見解書 再見解書

開 発 事 業 の 名 称	万博記念公園駅前周辺地区活性化事業共同住宅新築計画 ②敷地				
事 業 区 域 の 位 置	吹田市 吹田市山田東四丁目45-4 他10筆				
予 定 建 築 物	☒ 共同住宅 ☐ 戸建住宅 ☐ その他 ()				
意見 に 対 す る 見 解	別紙のとおり。No. 1～21				
※受付年月日	27 年 1 月 15 日	※受付番号	第 号 06-L-15	※受付印	
※備 考

「万博記念公園駅前周辺地区活性化事業」の見解書の提出について

用地② 見解書 No. 1～21

イトーピア千里万博公園北側に建設予定のマニションが出来たときのイメージです

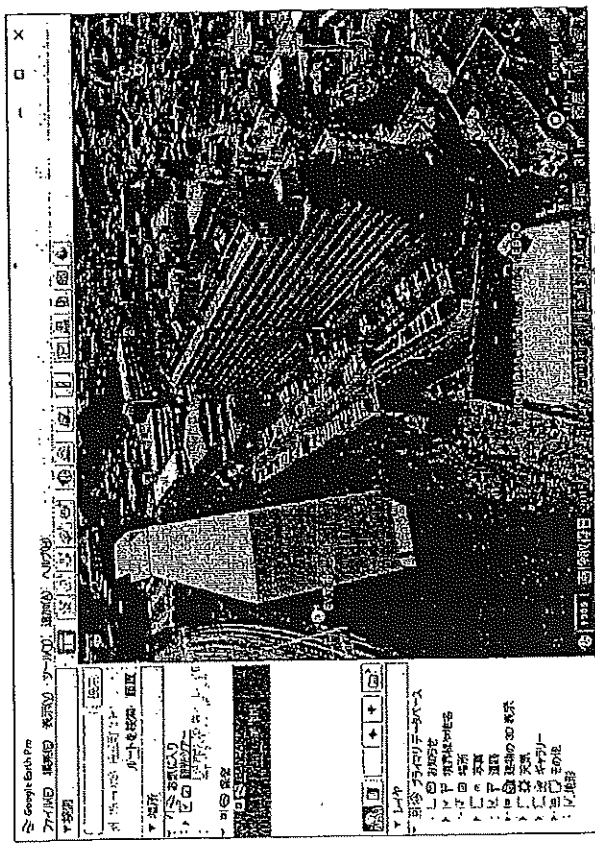
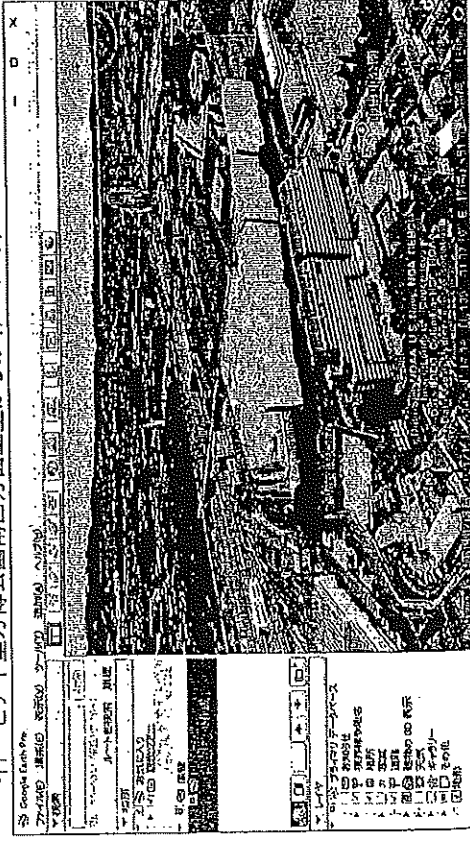
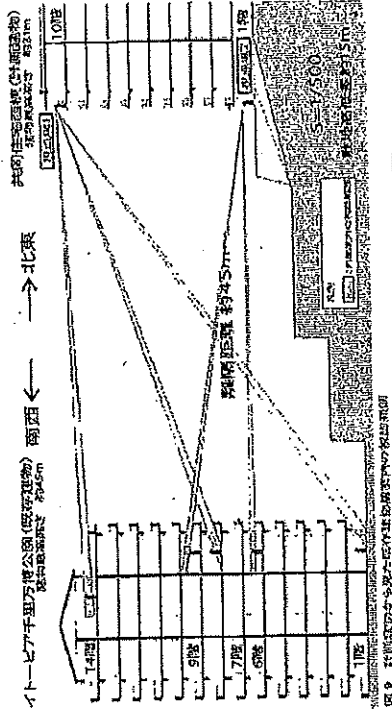
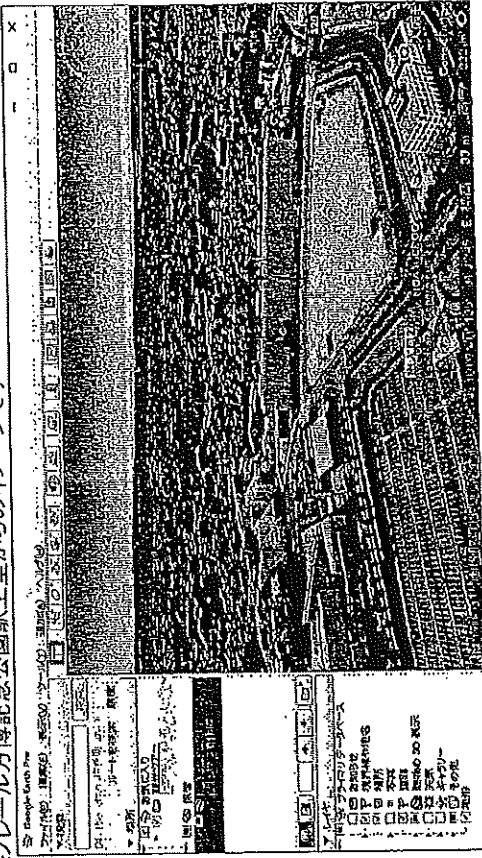
開発事業の名称	(仮称)万博記念公園駅前周辺地区活性化事業		
事業区域の位置	吹田市 山田東4丁目45-4他、45-7		
予定建築物	☒ 共同住宅 ☐ 戸建住宅 ☐ その他 ()		
意見の内容	②敷地に建設されるマンションは、イトーピア千里万博公園に対する配慮が全く感じられません。 ①当マンションからの北方への眺望が壁の様な不細工なマンションで完全に遮られます。 ②当マンションと建設されるマンションは互いにプライバシーを侵害する関係になります。 ③山田東中学の中学のプールに取ってプライバシー侵害と成りそう。 ④5階建ての立体駐車場を今時作りますか？古いマンションの立体駐車場は、自走式に変える所があります。立体駐車場は維持費が高くて困っています。 事業資金確保のために②敷地と③敷地に563戸のマンションを建設することがそもその誤りでは？ 保有床の売却益で事業資金を調達する方法は私有地で行う場合、法律に適合していれば問題ないと思います。しかし、②敷地および③敷地は吹田市の特別用途地区にこそ指定されていませんが外周道路の緩衝帯および緑地帯として管理されてきており、まさかここにマンションを建てるなど想定していないはずで、万博跡地にマンションを建設することは万博記念機構が掲げていた目的である万博跡地を文化公園として後世に引き継ぐことや吹田市が構想しているスポーツ・レクリエーション地区としての都市計画に合致しません。本事業に対する賛成が少ない（因みに当マンションにおける②敷地へのマンション建設賛成は190戸中4戸）ことの原因ではないでしょうか。 別紙参照：イトーピア千里万博公園の北側に建設予定のマンションができたときのイメージ		
※受付年月日	27年 1月 15日	※受付番号	第 06-L-15号 06-L-16
※備考			※受付印

①北側眺望を遮る規模であることは理解しており、建築規模については事業計画地に適用される法令を満たした計画としております。

②相互にプライバシーがある事は理解しておりますが、一定離隔を取った上で計画しております。個別のプライバシーに関しましては、中高層協議の説明時には詳細の説明をさせていただきます。

イトーピア千里万博公園様の敷地と本計画敷地には高低差がございます。

つきましては、ご了承をいただいたうえで敷地内に入らせていただき、状況の確認・撮影・検証をさせていただきたく存じます。

③相互にプライバシーがある事は理解しておりますが、一定離隔を取った上で計画しております。個別のプライバシーに関しましては、中高層協議の説明時には詳細の説明をさせていただきます。

中学校敷地と計画敷地には高低差がございます。

今後、ご了承をいただいたうえで山田東中学校の敷地内に入らせていただき状況の確認・撮影・検証をさせていただきたいと考えております。

④吹田市開発事業の手続等に関する条例に基づく附置率分の台数確保のため機械式駐車場を採用しております。

イトーピア千里万博公園北側に建設予定のマンションが出来たときのイメージです

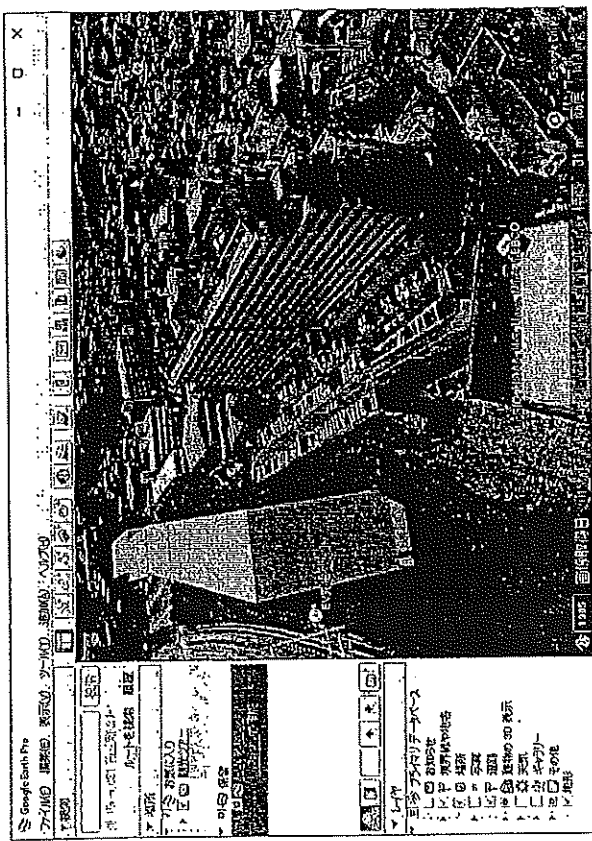
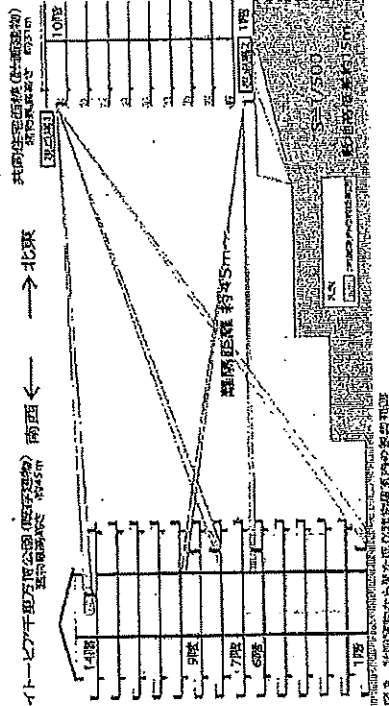
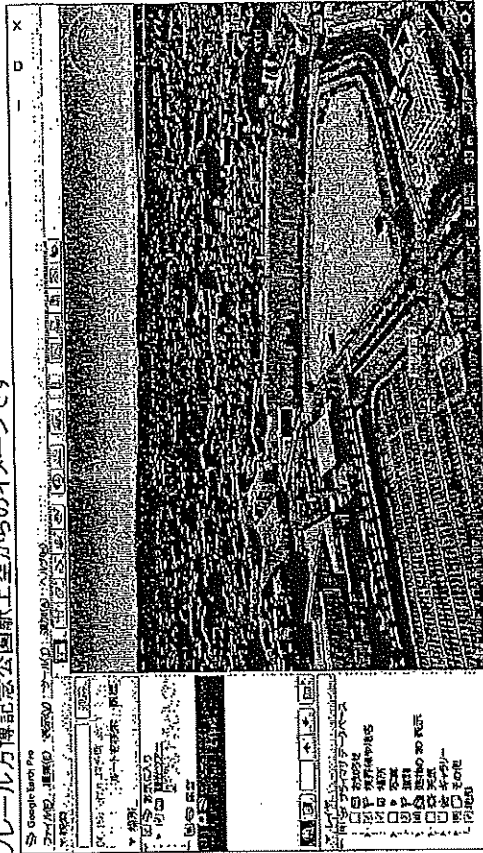
開 発 事 業 の 名 称	(仮称)万博記念公園駅前周辺地区活性化事業				
事 業 区 域 の 位 置	吹田市 山田東4丁目45-4他、45-7				
予 定 建 築 物	☒ 共同住宅 ☐ 戸建住宅 ☐ その他 ()				
意 見 の 内 容	②および③敷地に建設されるマンションは、太陽の塔の世界遺産登録の妨げになるのでは？ 大阪府の松井一郎前知事は太陽の塔を世界遺産としての登録を目指すと発表し、その後令和2年(2020年)に国の登録有形文化財に認められました。令和6年(2024年)11月、「文化的な景観として価値を有する」とする報告書を大阪府が公表したとの新聞記事が出ていました。②敷地および③敷地に計画されているマンションは、重厚長大で10階あるいは15階の高さを有し、万博のなかでも最高所に建設されます。このような無粋なマンションは太陽の塔の世界遺産登録の障害にはなりません。事業者および事業発注者である大阪府は世界遺産登録の審査基準を確認しておく必要があるのではないのでしょうか。 別添：イトーピア千里万博公園北側に建設予定のマンションが出来たときのイメージ				
※受付年月日	p7 年 4月 5日	※受付番号	第 号 06-L-15 06-L-16	※受付印	受付 開発審査室 7.4.10 第 号
※備 考

世界遺産登録については周辺エリアを含めユネスコ（国際連合教育科学文化機関）の世界遺産委員会にて審査がなされ、「世界遺産条約履行のための作業指針」で示されている登録基準のいずれか1つ以上に合致するとともに、真実性や完全性の条件を満たし、締約国の国内法によって、適切な保護管理体制がとられていることが必要です。

様々な条件を考慮し決定されるため、本計画を含め、本地区の開発が高さ規制や景観に与える影響が懸念するののかについては事業者側が把握することができず、本マンションによる世界遺産登録への影響を加味し計画することはできません。

北側立面图

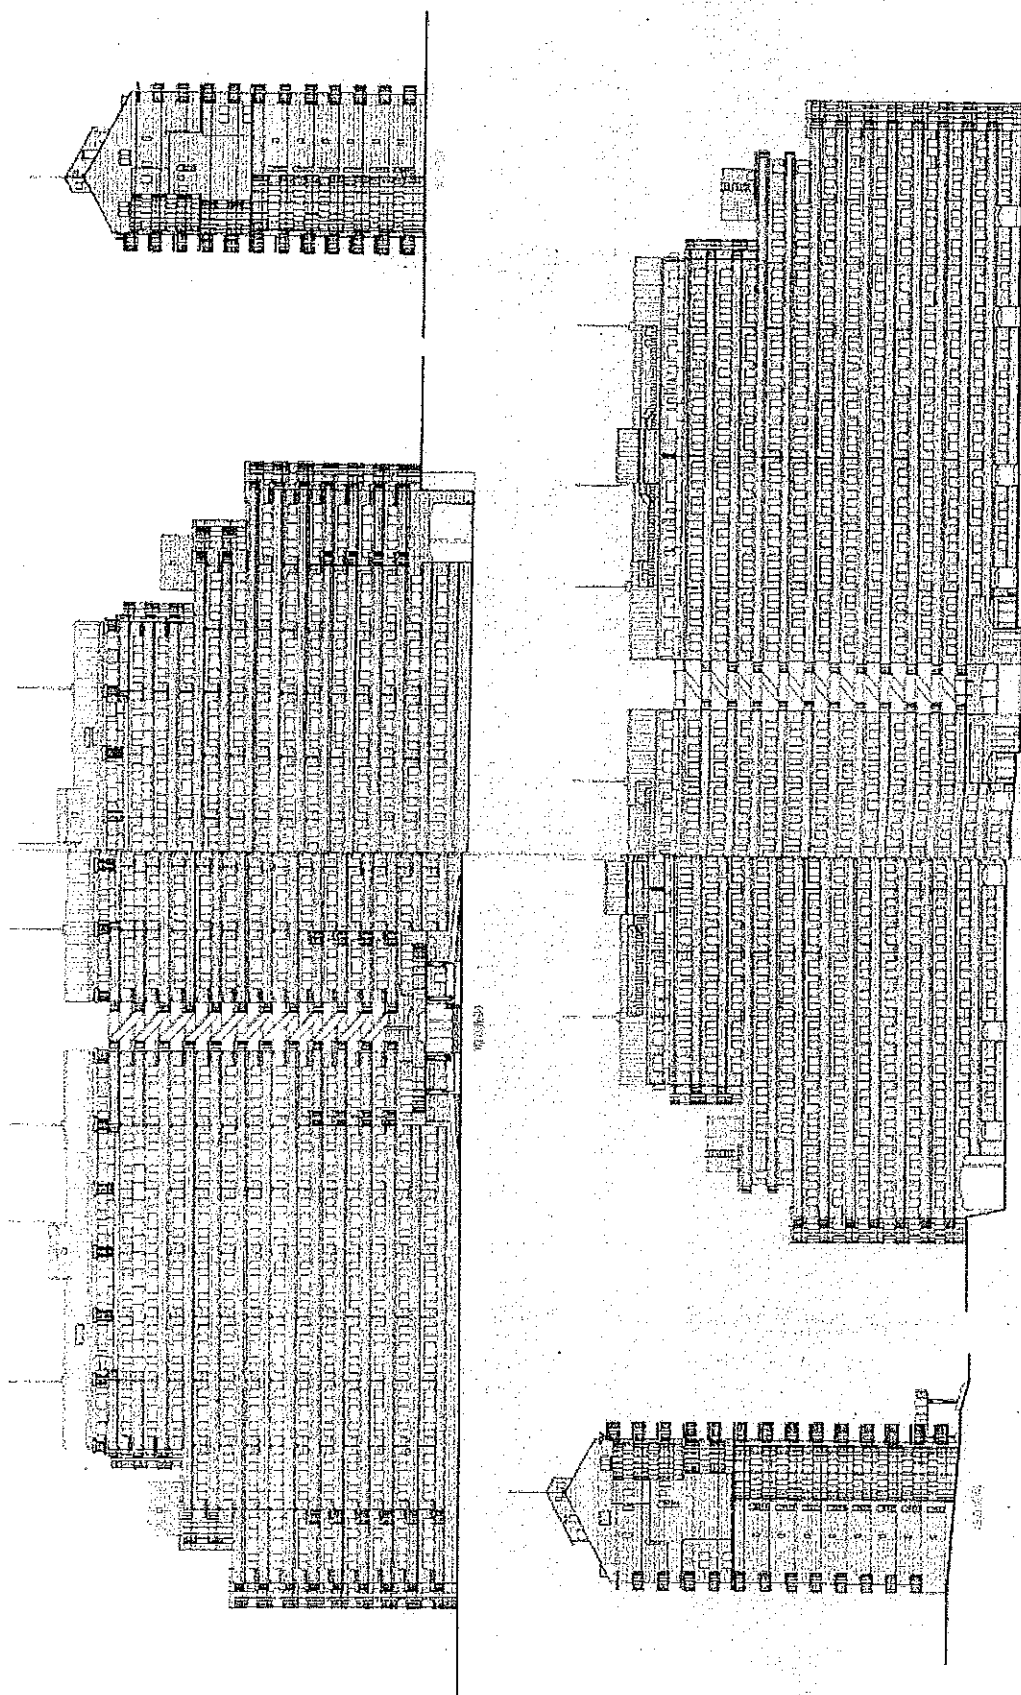
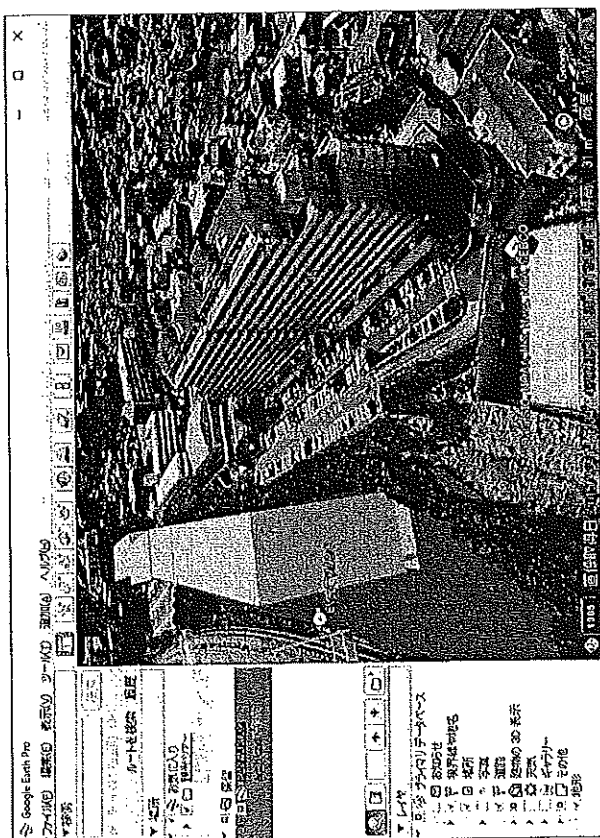
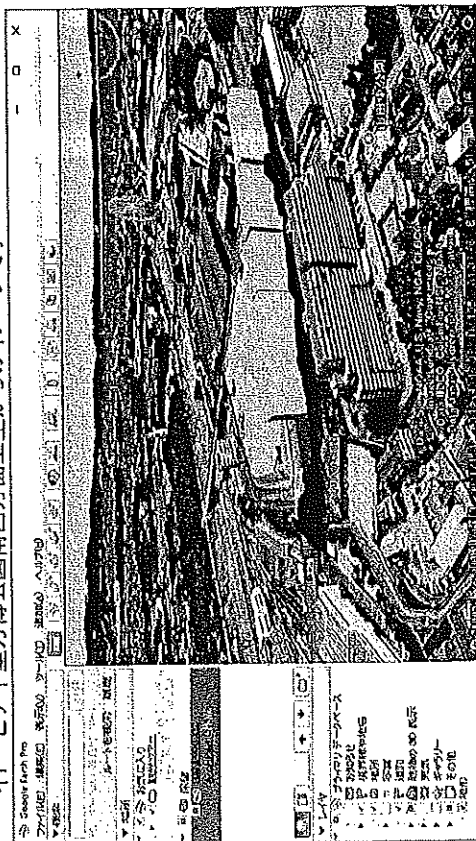
開発事業の名称	(仮称)万博記念公園駅前周辺地区活性化事業<②敷地>				
事業区域の位置	吹田市 山田東4丁目45-4他				
予定建築物	☒ 共同住宅 ☐ 戸建住宅 ☐ その他 ()				
意見の内容	<u>イトーピア千里万博公園の資産価値減少について</u> 計画通りに②敷地にマンション(高さ31m、10階、戸数327戸)が建設されたら、当マンションの資産価値は確実に下がると思います。本事業そのものが大阪府の条例(万博記念公園の維持管理)、吹田市の条例(都市計画上の北部大阪特別用途地区指定)、吹田市議会の要望書(2007年12月：万博跡地の売却やマンション建設禁止)に抵触するものです。文化公園として後世に残すべき万博記念公園のなかに居住するという驚くべき構想の公共事業で大阪府民の資産価値を減らす様な工事を計画するのは如何なものでしょうか。当マンションの資産価値が下がる件では、マンション建設差し止めの訴訟ができるかどうか検討するつもりです。 当マンションは、北側に通路があり、窓ガラスが曇りガラスの一般的な構造ではなく、北側にもベランダがあり、窓ガラスでは無く南側と同じ高さの2m弱の透明ガラスの引き戸です。主に北側は寝室に利用している家庭が多いです。よって、次の様な環境悪化が想定されます。 ①北側マンションからのプライバシー侵害 ②北側からの風通しが悪化 ③北側からの朝日照射が減少 ④北側眺望は、万博公園が何も見えなく成りそうです 因みに、当マンションにおける②敷地へのマンション建設についての賛成は190戸中4戸のみでした。 質問 マンション建設は、大阪府日本万国博覧会記念公園条例 平成二十五年十二月二十四日大阪府条例第百二号 に違反していませんか？				
開発事業の名称	p7 年 1 月 5 日	※受付番号	第 06-1-15 号	※受付印	受付 開発審査室 7.4.10 第 号
※備考

本事業は、吹田市開発事業の手続等に関する条例に則っているものであり、条例に基づき必要な手続きを進めております。

本計画を進めるにあたり、大阪府日本万国博覧会記念公園条例適合については各種行政と協議の上計画を進めており、公募要項への適合についても適宜大阪府と相談の上、進めさせていただいております。

また、本事業計画は、公募要項にある「大規模アリーナを中核とした大阪・関西を代表する新たなスポーツ・文化の拠点づくり」といった基本コンセプトが維持されていること等から、大阪府の戦略本部会議で事業を進めていくことが決定されております。

本事業計画の事業コンセプトの維持につきましては、「楽（遊ぶ）・住（暮らす）・職（働く）」の3つの機能のうち「住（暮らす）」の機能を、用地②③の共同住宅が担う計画となっております。

外周道路沿いの外側用地である用地②は用地地域が第1種中高層住居専用地域であり、千里万博公園スポーツ・レクリエーション地区という特別用途地区の指定もございませんので共同住宅として開発する事は可能です。一般的に将来にわたる周辺の進化と変化に伴い、環境は変わって参ります。眺望や景観は、資産価値に影響を与える要素であると認識しております。そのため、周辺環境との調和を重視しつつ、地域全体の価値向上に寄与も考慮し設計を進めてまいります。用地②③で計画する共同住宅は、基本コンセプトの住機能を担う施設となります。周辺地域の活性化にもつながるまちづくりの一端を担う施設であることから、結果としてエリア全体の資産価値の向上につながる可能性もあり、個別の資産価値については多くの要因が影響するため、一概に申し上げることは難しい状況です。現在計画は一定の離隔をもって計画しており、環境への影響及びプライバシーに関しましては、中高層協議の説明時には詳細の説明をさせていただきます。
